Keuringsverslag van een elektrische laagspanning- en zeer lage spanningsinstallatie

NIET CONFORM

Straatnaam Eikendreef
Huisnummer 6
Busnummer
Postcode 9255
Gemeente BUGGENHOUT
Land België

Controlebezoek van een huishoudelijke installatie volgens (KB 08/09/2019) - AREI Boek 1- 6.5. en 4.2.4.3.

Afbeelding schakel- en verdeelbord:

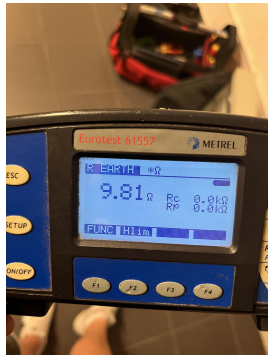
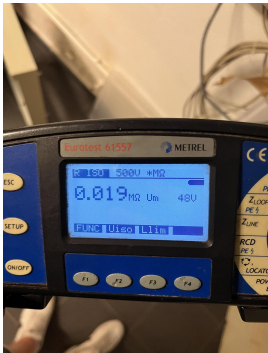
- I1.01 Eéndraadschema van de installatie is niet aanwezig. (Boek 1 Afdeling 2.12 - 2.13 en 3.1.2)
- I1.03 Situatieschema van de installatie is niet aanwezig. (Boek 1 Afdeling 2.12 - 2.13 en 3.1.2)

- I2.03 De continuïteit van equipotentiaalverbindingen en/of beschermingsgeleiders zijn niet gewaarborgd. (Boek 1 Onderafdeling 5.3.5.3.G. en 5.4.3.5)
- I4.01 Hoofdequipotentiale verbinding(en) niet verwezenlijkt. (Boek 1 Onderafdeling 5.4.4.1. en 5.1.6.2)

- I5.01 De aanduiding van de stroomkringen en/of apparatuur, aansluitklemmen, enz dient aangebracht of vervolledigd te worden. (Boek 1 Onderafdeling 3.1.3.1. en 3.1.3.3.A. en 5.1.6.1)

- I5.10 De genaakbare, naakte onder spanning staande delen zijn onvoldoende afgeschermd. (Boek 1 Afdeling 5.1.4. en 4.2.2.3.)
- I5.11 Niet gebruikte invoeringen van het verdeelbord zijn niet correct of onvoldoende afgedicht. (Boek 1 Afdeling 5.1.4. en 4.2.2.3.)

- I5.14 De nominale spanning dient duidelijk vermeld te worden op een oordeelkundig gekozen plaats. (Boek 1 Onderafdeling 3.1.3.3.)
- I8.08 De geleiders van het type VOB moeten in daarvoor bestemde buizen, kabelgoten geïnstalleerd worden. (Boek 1 Onderafdeling 5.2.9.3. en 5.2.9.6.)

- I8.09 Bij aansluiting van meeraderige geleiders dient men aangepaste adereindhulzen te gebruiken. (Boek 1 Onderafdeling 5.2.6.1. en 1.4.1.2.)
- I8.13 Het gebruik van kabels van het type VTLmb, LMVVR, COAX, VVT is verboden. (Boek 1 Onderafdeling 5.2.1.2.)

- I9.04 De verbindingen dienen verwezenlijkt te worden in borden, verbindings- of aftakdozen, aan de klemmen van schakelaars, contactdozen of verlichtingsarmaturen. (Boek 1 Onderafdeling 5.2.6.1.)

- N22 De elektrische installatie is grondig na te zien en conform te maken volgens de voorschriften van het AREI boek 1.
- N3 Het is niet uitgesloten dat bij een nacontrole bijkomende inbreuken worden vastgesteld bij voorleggen schema's.
